Mission régionale d'autorité environnementale

**Avis délibéré sur le projet  
de centrale photovoltaïque au sol  
de Saint-Aignan-de-Grandlieu (44)**

N°MRAe PDL-2023-7429

Figure 3: plan d'implantation du projet (source : étude d'impact page 220)

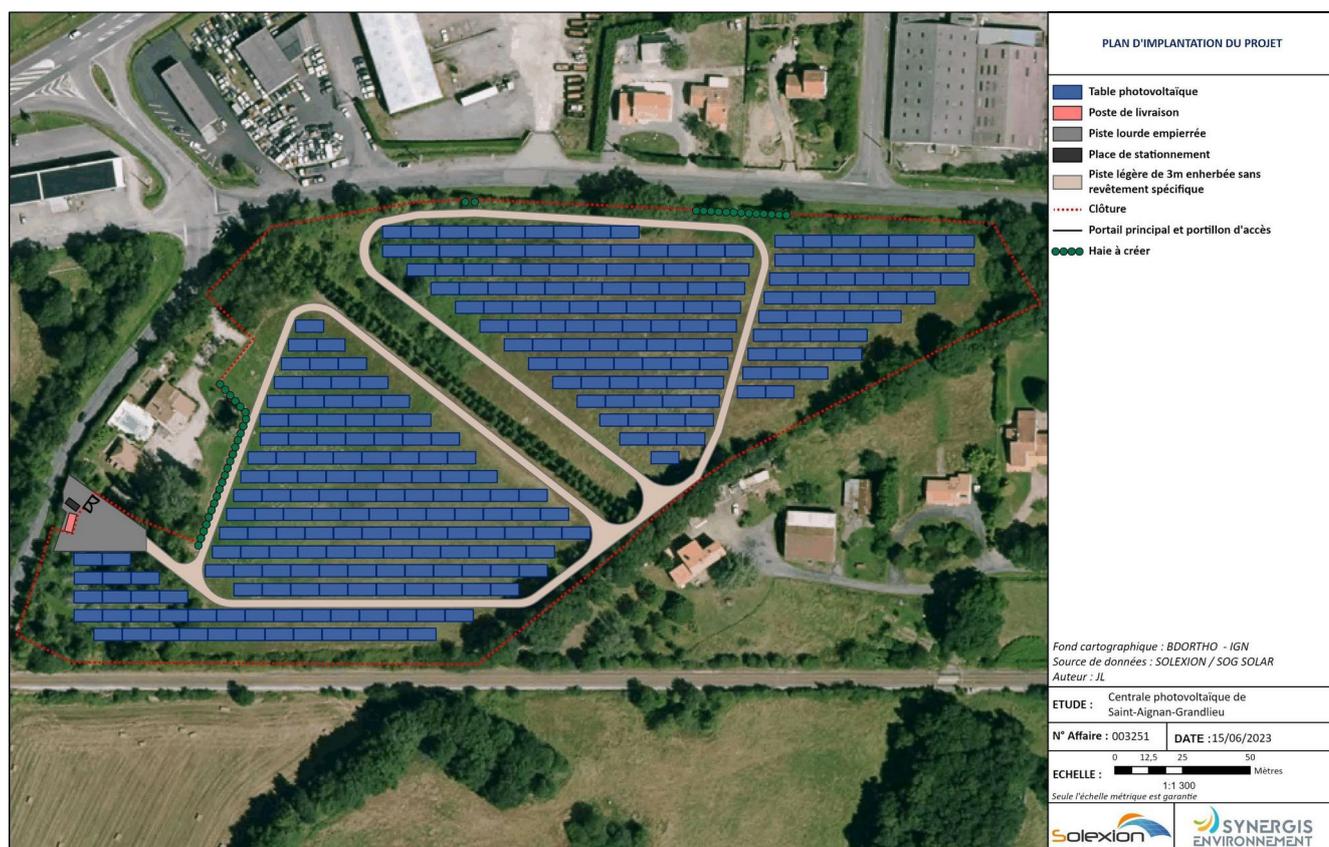
Le démantèlement prévoit l'enlèvement de toutes les structures et matériels hors sol, des câbles enterrés, des fondations béton. Le dossier n'est toutefois pas explicite sur l'enlèvement des pieux battus puisqu'il ne

s'agit pas de matériels hors sol. Il conviendrait de préciser que l'ensemble des pieux seront bien retirés lors du démantèlement de la centrale photovoltaïque.

La cartographie des enjeux pour les chauves-souris (étude d'impact page 135) identifie un enjeu fort au droit de la haie multi-strate située au centre du site d'implantation du parc photovoltaïque et constituée d'un double alignement de peupliers avec strate arbustive. Pourtant, ces peupliers seront arrachés en deux temps (en année N et N+5) pour replanter une saussaie marécageuse (haie arbustive). Cette mesure est utile pour la compensation des atteintes aux zones humides et la replantation permet de limiter les incidences sur les amphibiens, les reptiles, les oiseaux, etc. Pour les chauves-souris, toutefois, la démonstration du caractère suffisant de la replantation n'est pas établie. Il est possible en effet de s'interroger pour savoir si le caractère arbustif de la haie qui sera plantée compensera ou non la haie multi-strates de grande hauteur existante.

L'analyse des incidences Natura 2000 n'est pas correcte, particulièrement concernant les chauves-souris, puisqu'elle considère que le projet n'impacte que des milieux ouverts. Or 145 m d'une haie multi-strates favorables aux chauves-souris sera arrachée et remplacée par une simple haie arbustive. De plus, l'analyse n'est pas conclusive.

**La MRAe recommande de compléter la démonstration du caractère suffisant de la replantation de haie pour les chauves-souris. À défaut, la replantation doit comprendre des arbres de grand développement et prévoir un délai supérieur à 5 ans entre l'arrachage du second alignement de peupliers et la replantation de la haie à l'emplacement du premier alignement. Ces éléments devront aussi être pris en compte dans l'analyse des incidences Natura 2000, qui sera complétée par une conclusion formelle.**
